1 Hydrotechnické posouzení poldrů v objektu SSO 06 Litá – Pohoří

1.1 Popis stavebních objektů SSO 06 Litá – Pohoří

Obr. 1 Podrobná situace návrhového stavu SSO 06 Litá - Pohoří (ř. km 1,650 – 5,000) (Podklady pro následnou realizaci přírodě blízkých protipovodňových opatření v povodí Dědiny (Šindlar s. r. o., 2010)

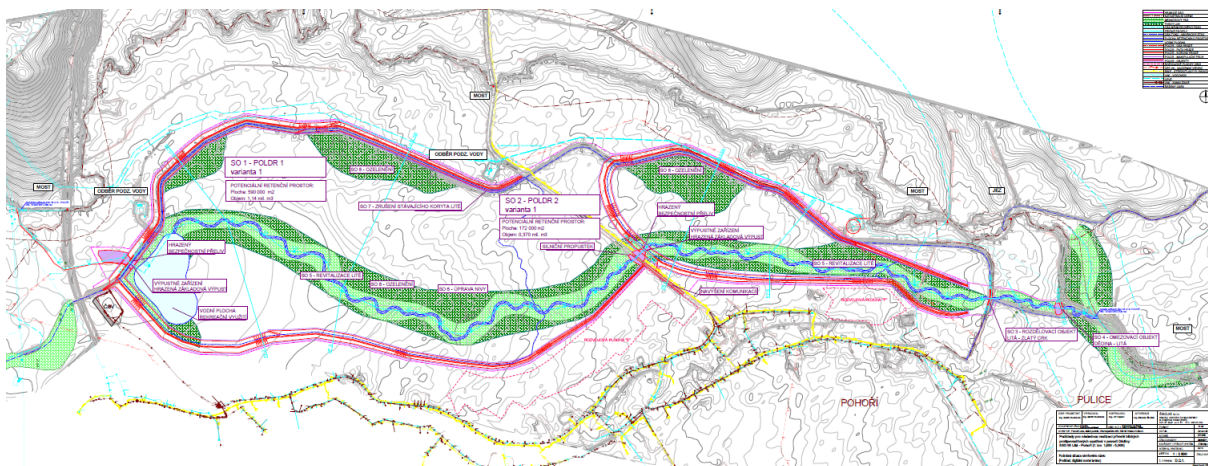
Součet retenčních objemů Poldru 1 a Poldru 2 u Pohoří je: **1 510 000** m^3 (retenční objem poldru 1: $0,370 \text{ mil. m}^3$, retenční objem poldru 2: $1,14 \text{ mil. m}^3$).

Z výše uvedeného porovnání navrženého retenčního objemu a objemu přímého odtoku z přispívajícího povodí při 100 leté srážce vyplývá, že za předpokladu výstavby SN Mělčany je soustava dvou poldrů u Pohoří předimenzovaná přibližně o $500\,000 \text{ m}^3$.

Z hydrotechnického posouzení vyplývá, že boční soustava dvou poldrů u Pohoří (SSO 06), za předpokladu realizace SN Mělčany a plněním pouze nad neškodný odtok $21,5 \text{ m}^3/\text{s}$, je schopná zachytit objem při 100leté srážce $982\,970 \text{ m}^3$. Její retenční objem soustavy poldrů je $1\,510\,000 \text{ m}^3$. Z výše uvedeného porovnání navrženého retenčního objemu a objemu přímého odtoku z mezipovodí při 100 leté srážce vyplývá, že za předpokladu výstavby SN Mělčany je soustava dvou poldrů u Pohoří předimenzovaná přibližně o $500\,000 \text{ m}^3$.

Na základě výše uvedeného je nutné konstatovat, že navrhované opatření SSO 06 Litá – Pohoří, které bylo hodnoceno jako doplňující opatření k připravovanému opatření SN Mělčany za účelem zvýšení protipovodňového efektu v obcích níže po toku má malý protipovodňový efekt a vysoké realizační náklady. Opatření v současné době nedoporučujeme k další přípravě vzhledem k záměru efektivnější SN Mělčany.

Obr. 2 Omezovací objekt Dědina – Litá (Podklady pro následnou realizaci přírodě blízkých protipovodňových opatření v povodí Dědiny (Šindlar s. r. o., 2010)

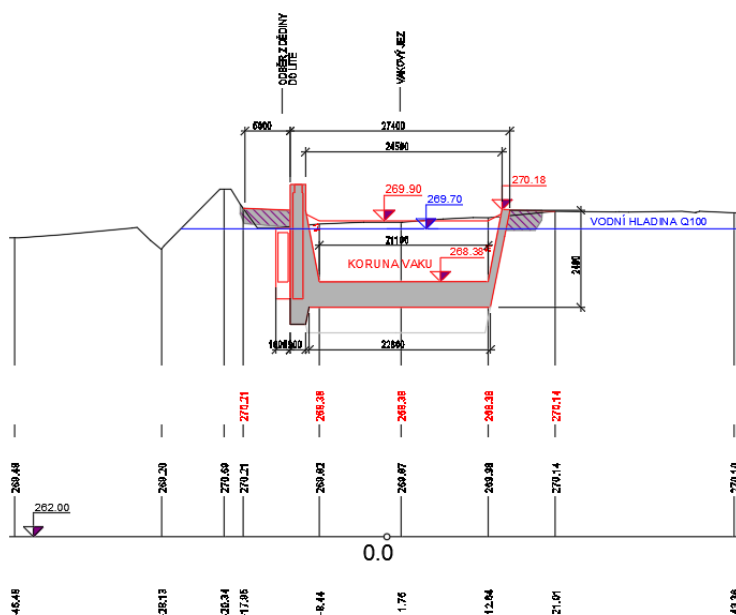
Původní návrh rozdělovacího objektu je ovladatelný vakový jez, kterým lze v případě potřeby úplně uzavřít přítok do soustavy poldrů u Pohoří. Za předpokladu, že rozdělovací objekt Dědina Litá (lokalita Pulice) bude nastaven tak, že v Dědině půjde neškodný odtok $21,5 \text{ m}^3/\text{s}$ a veškeré vyšší průtoky budou převedeny do poldrů u Pohoří, bude zachycený objem při 100 leté srážce **982 970** m^3 . Pokud bychom uvažovali i nižší n-letosti srážek jednalo by se o $809\,222 \text{ m}^3$ při 50 leté srážce a $601\,772 \text{ m}^3$ při 20 leté srážce.
